VERK
STRANDGATA 31-33
VERKTEIKNING

TEIKNING
DEILI
STÁLSVALIR

VERK NR.	TEIKNING NR.	ÚTGÁFA
V221	A710	B

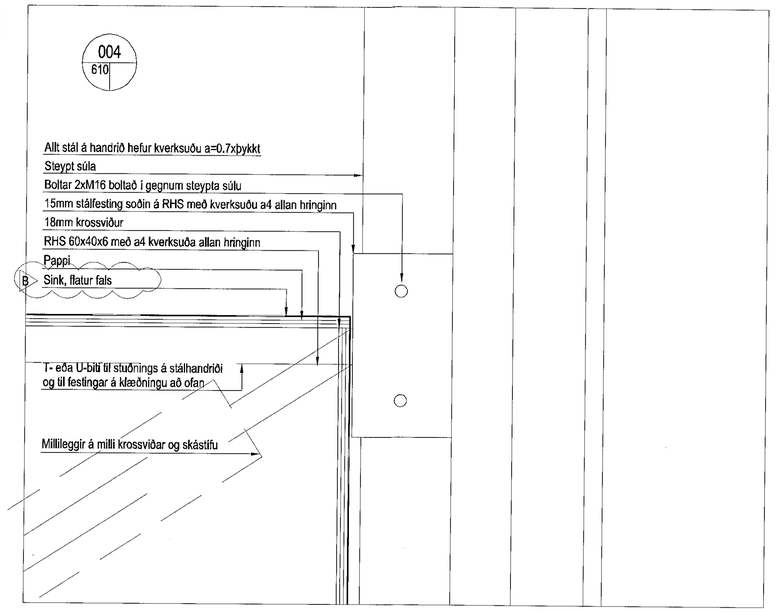
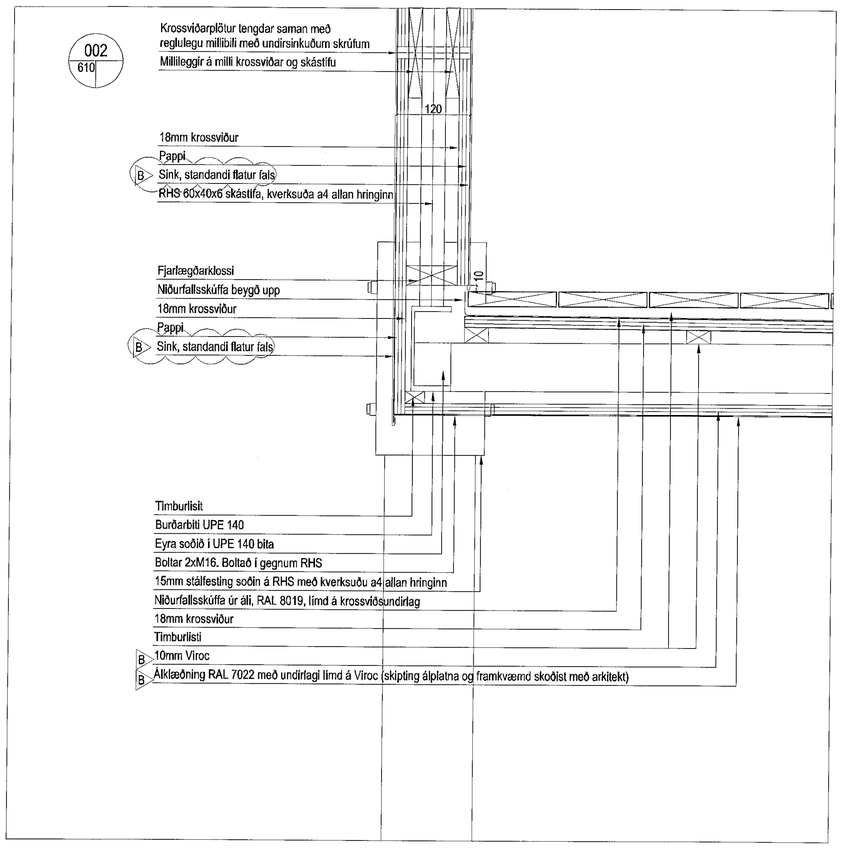
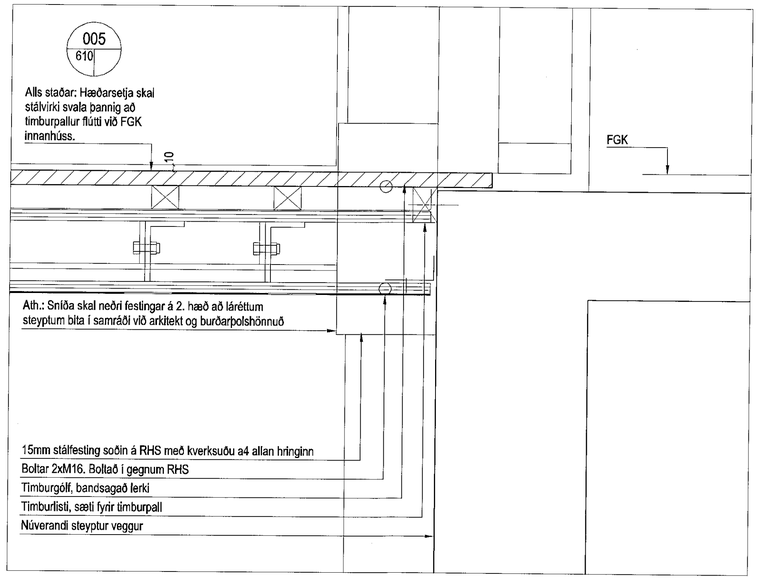
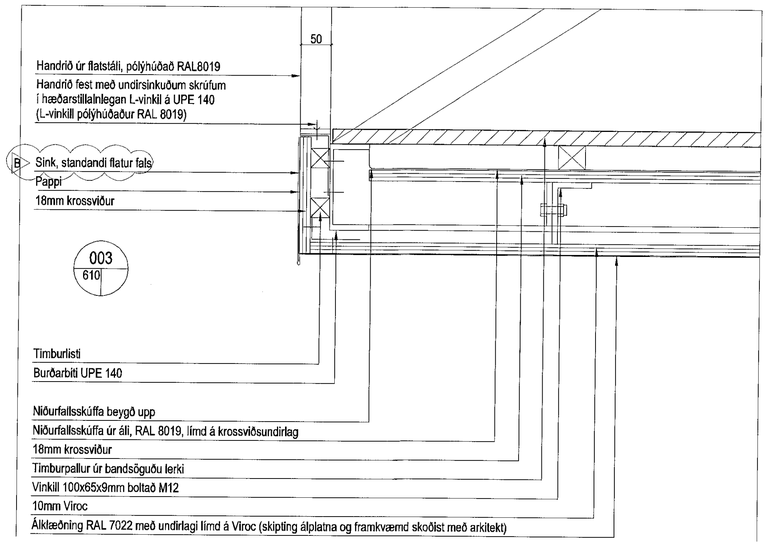
Alls staðar:
Á lóðréttum flötum og láréttum flötum að ofan: Kopari skipt út fyrir sink völdu af arkitekt.
Á láréttum flötum að neðan: Kopari skipt út fyrir álímdum sléttum álplötum RAL 7022.
RAL 8019 verður RAL 7022. Vafaatriði berist undir arkitekt.
